Parecer Final da Comissão de Avaliação

Operação de Loteamento do Casal das Pedreiras

Processo de EIA n.º 1695/2024

outubro de 2024

Figura 5 - Extrato do mapa de ruído da situação futura para o indicador L_{den} (Fonte: Relatório Síntese, março de 2024)

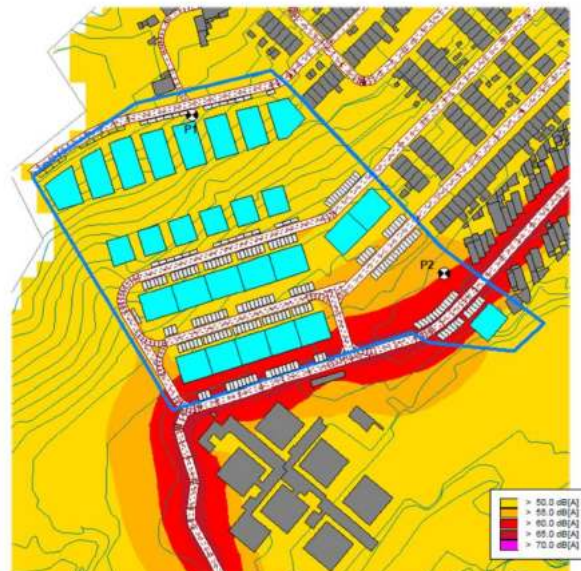
Os resultados da modelação efetuada para a avaliação do impacte da exploração do projeto sobre a qualidade do ambiente sonoro evidenciam:

- a influencia do tráfego nas vias internas ao loteamento (dado que na situação atual estas vias são inexistentes) mas cumprindo, para ambos os indicadores, os valores limite aplicáveis com significativa margem de segurança;
- apenas na envolvente da Rua Batalha do Viso, para ambos os indicadores, as classes de níveis sonoros onde se integram os valores limite aplicáveis (entre os 60 e 65 dB(A) para o L_{den} e entre os 50 e 55 dB(A) para o L_n), se sobrepõe já na situação atual e também na situação futura (sem evidenciar agravamento relativamente à extensão da área de influência e/ou à classe de nível sonoro) à implantação da faixa de edifícios mais expostos quer do loteamento proposto, quer do equipamento escolar (conforme figuras 5 e 6);

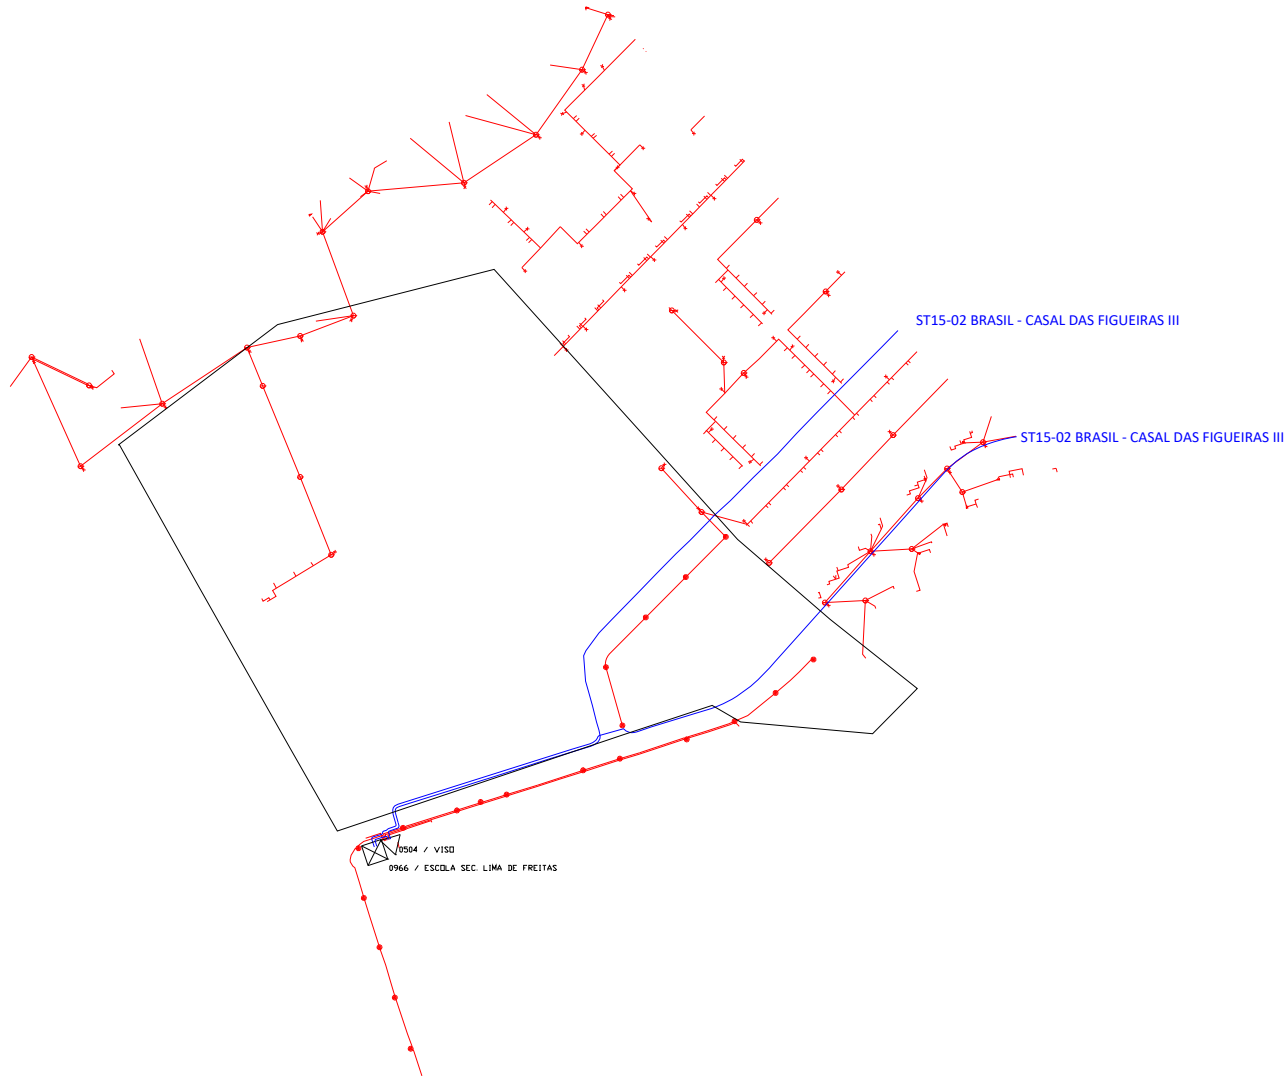
Verifica-se que a Área do Estudo de Impacte Ambiental (EIA) do Projeto (conforme Planta em Anexo), interfere com infraestruturas elétricas de Média Tensão, Baixa Tensão e Iluminação pública, integradas na Rede Elétrica de Serviço Público (RESP) e concessionada à E-REDES.

A área do EIA é atravessada pelo traçado subterrâneo da Linha dupla a 15kV "LN 1512L2000200 ST15-02 BRASIL – CASAL DAS FIGUEIRAS III" (conforme Planta em Anexo).

Ainda na área do EIA, encontram-se estabelecidas redes de Baixa Tensão e Iluminação Pública (ligadas a postos de transformação MT/BT de distribuição de serviço público) (conforme Planta em Anexo).

Todas as intervenções no âmbito da execução do EIA do Plano, ficam obrigadas a respeitar as servidões administrativas constituídas, com a inerente limitação do uso do solo sob as infraestruturas da RESP, decorrente, nomeadamente, da necessidade do estrito cumprimento das condições regulamentares expressas no Regulamento de Segurança de Linhas Elétricas de Alta Tensão (RSLEAT) aprovado pelo Decreto Regulamentar n.º 1/92 de 18 de fevereiro e no Regulamento de Segurança de Redes de Distribuição de Energia Elétrica em Baixa Tensão (RSRDEEBT) aprovado pelo Decreto Regulamentar n.º 90/84 de 26 de dezembro, bem como das normas e recomendações da DGEG e da E-REDES em matéria técnica.

Uma vez garantida a observância das condicionantes e precauções acima descritas, em prol da garantia da segurança de pessoas e bens, bem como o respeito das obrigações inerentes às servidões administrativas existentes, o referido projeto merece o nosso parecer favorável.
